FROM 芸大 君塚 2005.08.29
09.02修正

赤レリガ1号館 玄関部分 足下断面図(実測)

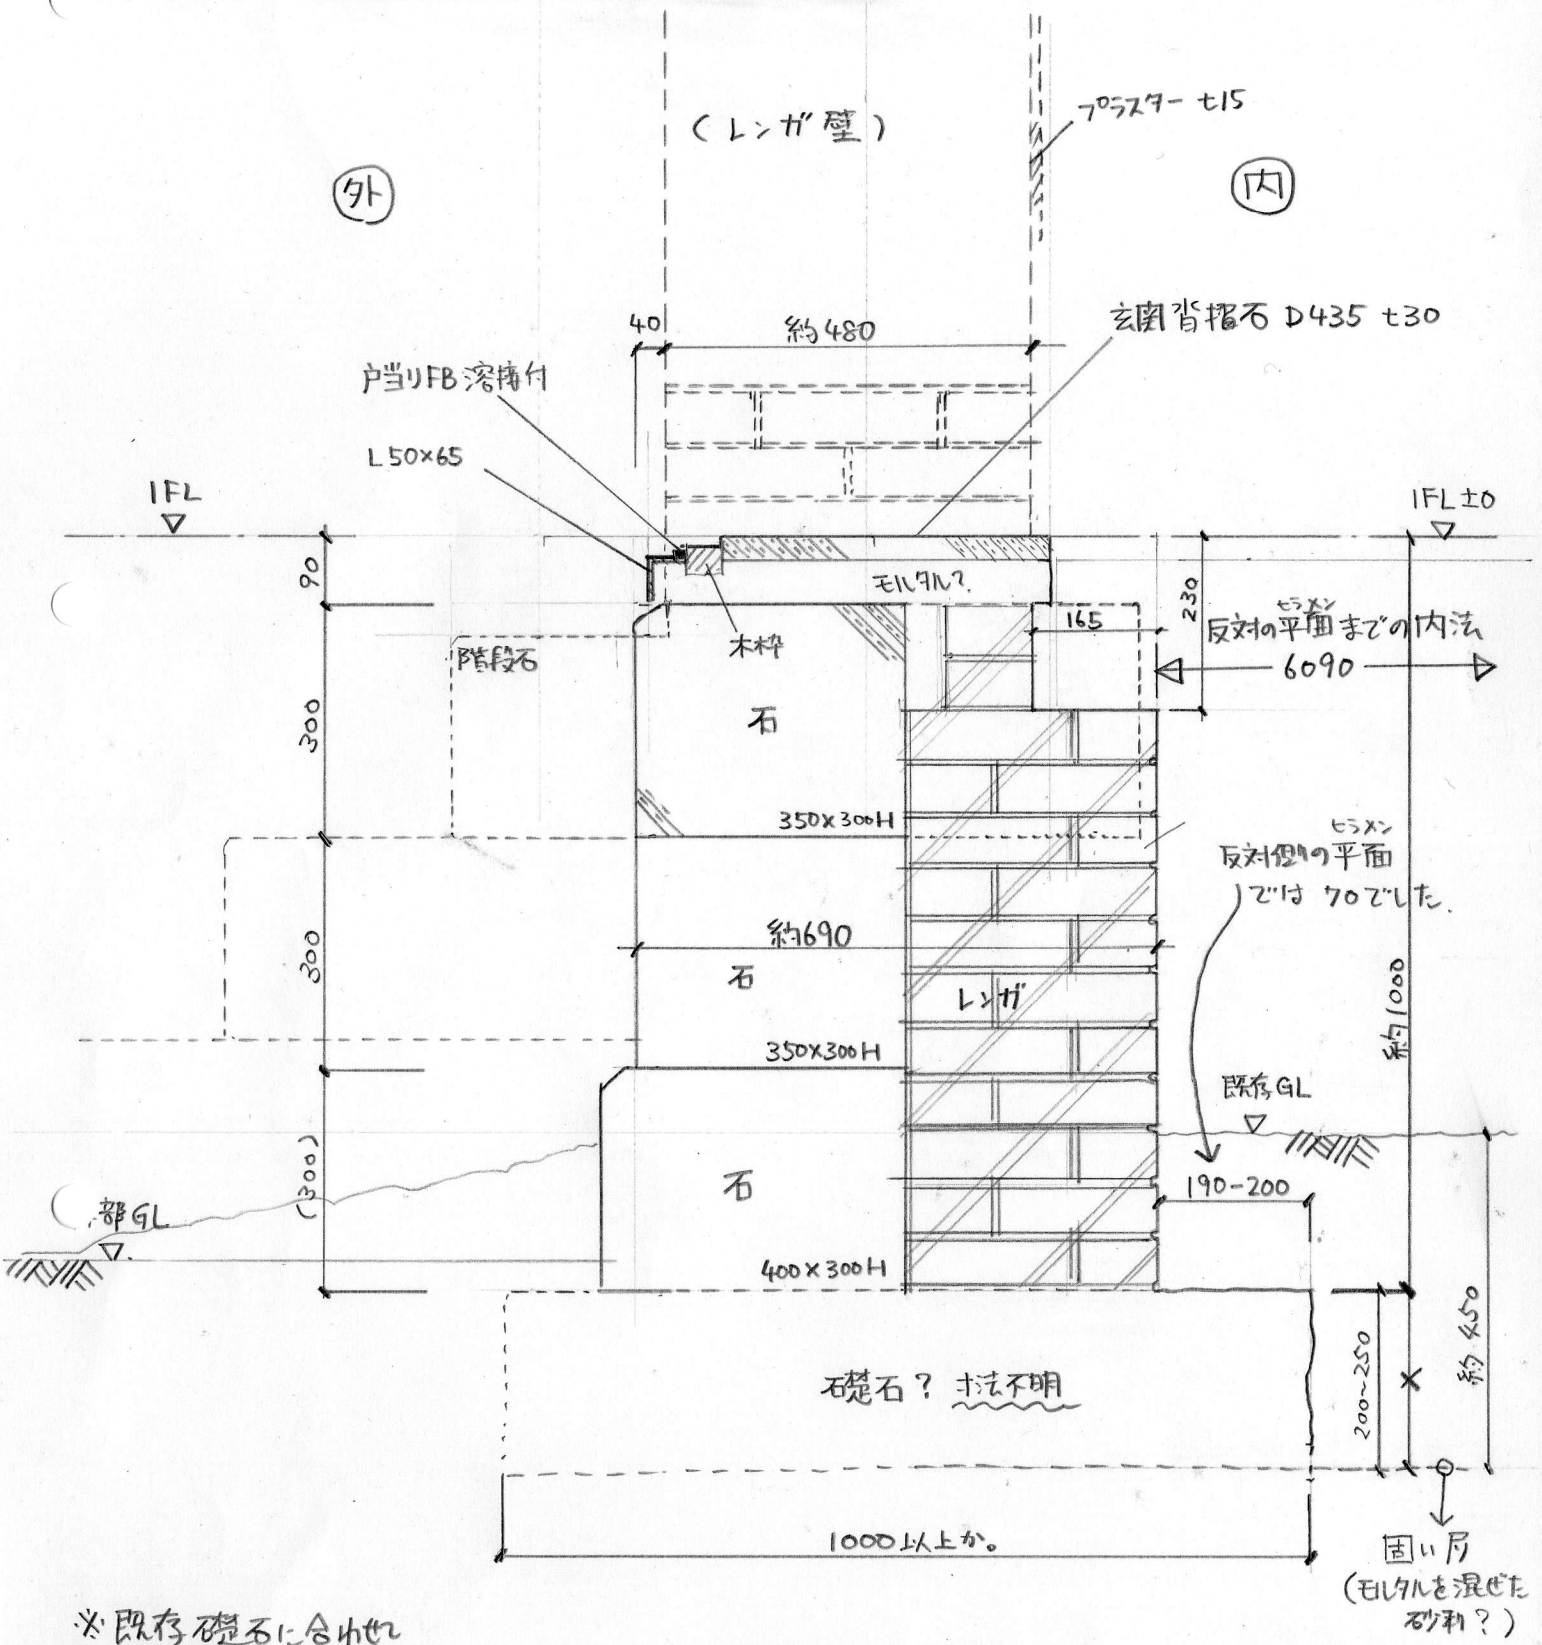
※既存礎石に合わせ

ピットRC躯体の梁位置を
内側へずらし、断面形状を
調整打合せがありました
